Wyjaśnienia treści SWZ III – Pytania i odpowiedzi

L. dz. DZP-291-0017-320/2023

W odpowiedzi na wniosek potencjalnych Wykonawców o wyjaśnienie treści SWZ w postępowaniu o udzielenie zamówienia publicznego nr DZP-291-0017/2023 pn. „**Dostawa i montaż chłodni oraz agregatów chłodzących dla Centrum Innowacji oraz Badań Prozdrowotnej i Bezpiecznej Żywności Uniwersytetu Rolniczego im. Hugona Kołłątaja w Krakowie**”, Zamawiający – Uniwersytet Rolniczy im. Hugona Kołłątaja w Krakowie z siedzibą pod adresem: 31-120 Kraków, al. A. Mickiewicza 21, na podstawie art. 135 ust. 2 ustawy z dnia 11 września 2019 r. Prawo zamówień publicznych (t. j. Dz. U. z 2022 r., poz. 1710 ze zm.) udostępnia poniżej treść zapytań wraz z wyjaśnieniami.

Rys. Rzut dachu – fragment

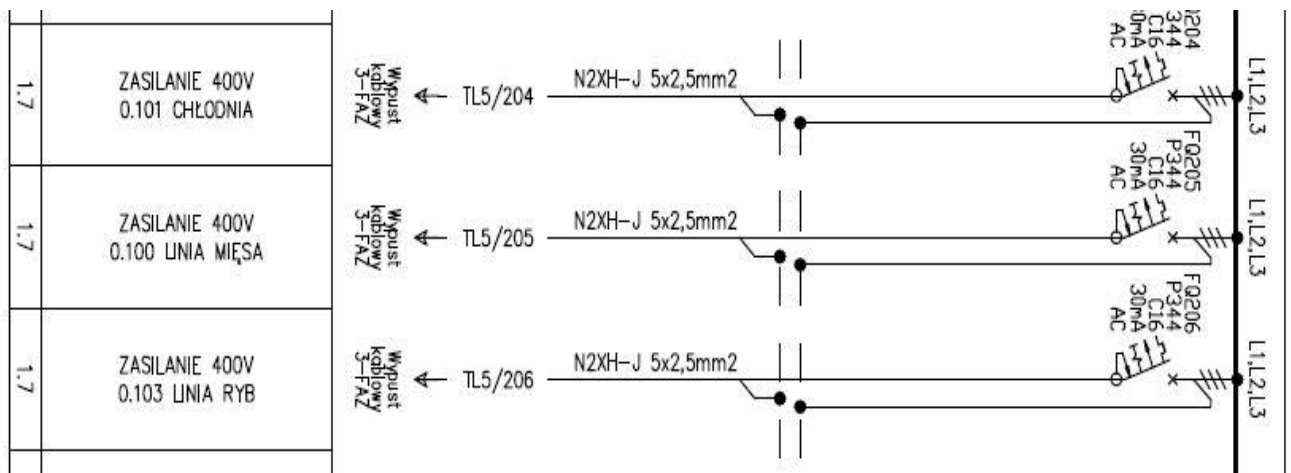
Proszę o informację, czy zasilania zostawione na dachu przy przepustach TL5/204, TL5/205, TL5/206 to są zasilania dla agregatów chłodniczych?

Zasilania przy przepustach TL5/204, TL5/205, TL5/206 są dedykowane dla agregatów chłodniczych. Poniżej fragment rzutu dachu i schematu tablicy TL5:

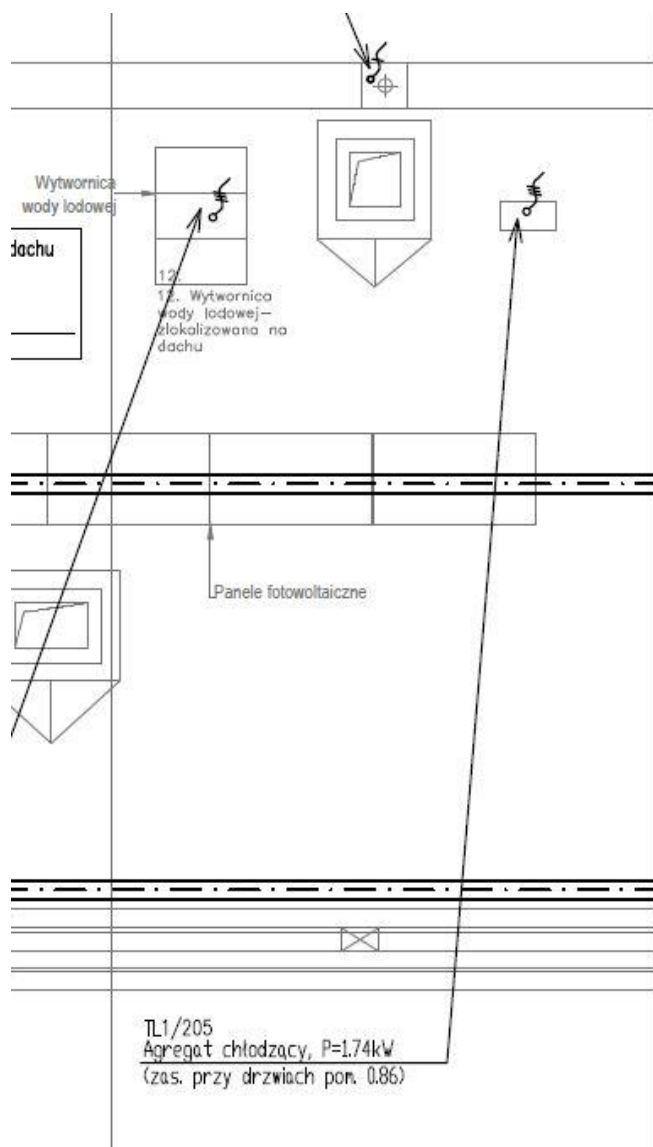
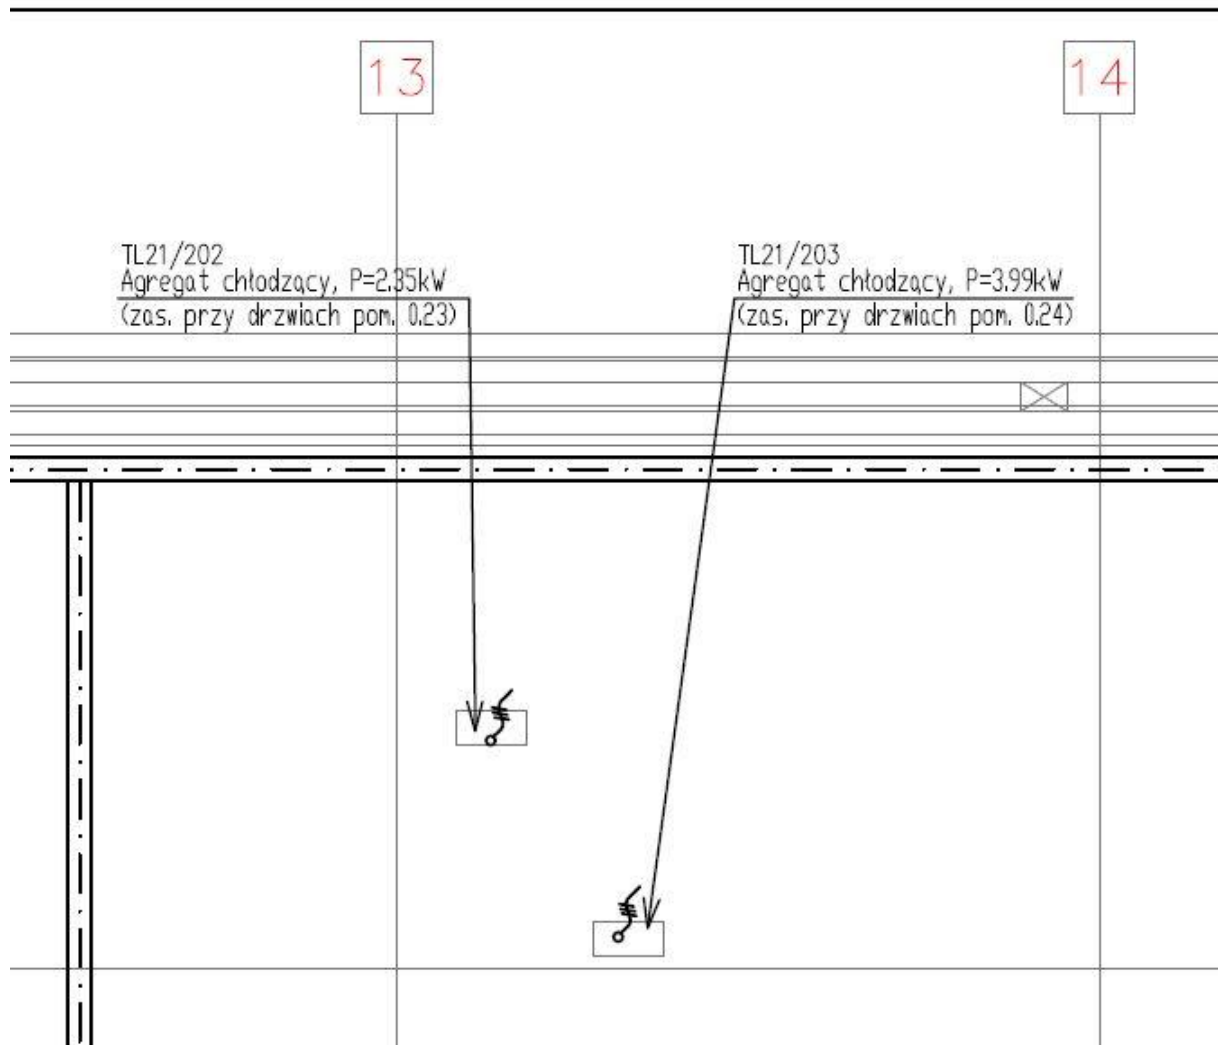
Czy jest przygotowana konstrukcja pod agregaty na dachu? Jeżeli nie, to po czyjej stronie spoczywa obowiązek jej wykonania?

Podkonstrukcja powinna zostać dostosowana pod oferowany model agregatu, w zależności od jego gabarytów, powinna być wykonana przez Wykonawcę po doborze urzędnika.

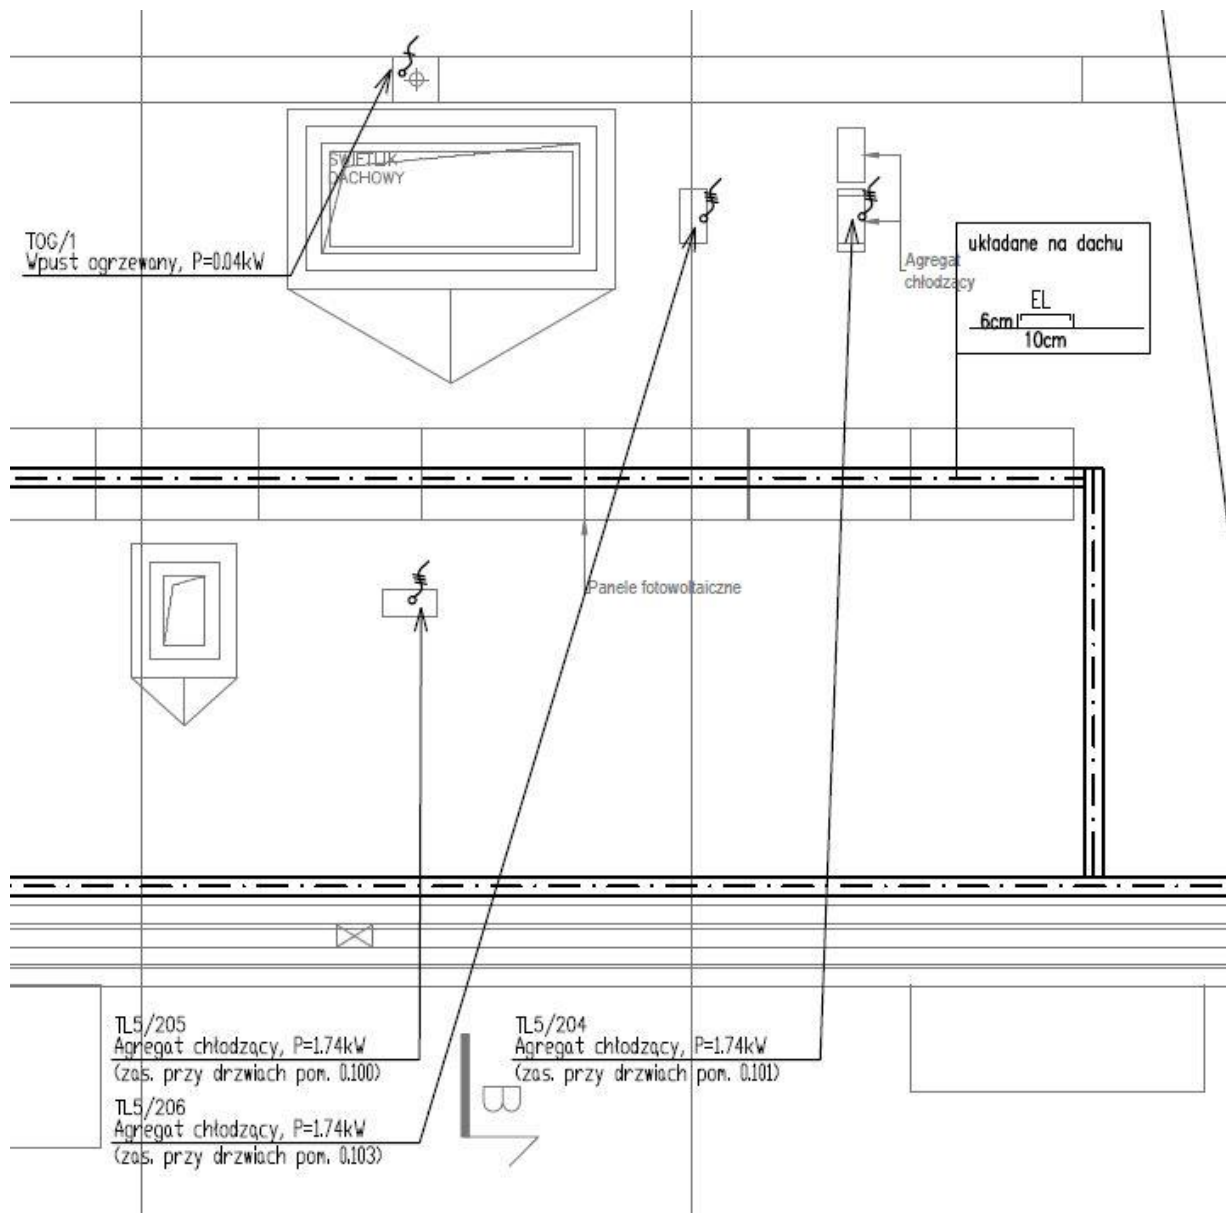
Czy jest doprowadzone zasilanie elektryczne do agregatów? W SIWZ jest jedynie informacja, że Wykonawca ma zrobić okablowanie pomiędzy jednostką zewnętrzną i wewnętrzną. Nie ma informacji nt. poprowadzenia instalacji elektrycznej zasilającej do jednostki zewnętrznej? Po kogo stronie jest doprowadzenie zasilania? Jeżeli po stronie Wykonawcy to jaka jest odległość od rozdzielnicy do agregatów?

Zaprojektowane zostały wypusty dachowe zasilające agregaty. Poniższe fragmenty rzutu wskazują lokalizację wypustów pod agregaty. Poszczególne przepusty zostały podpisane na poniższych rysunkach:
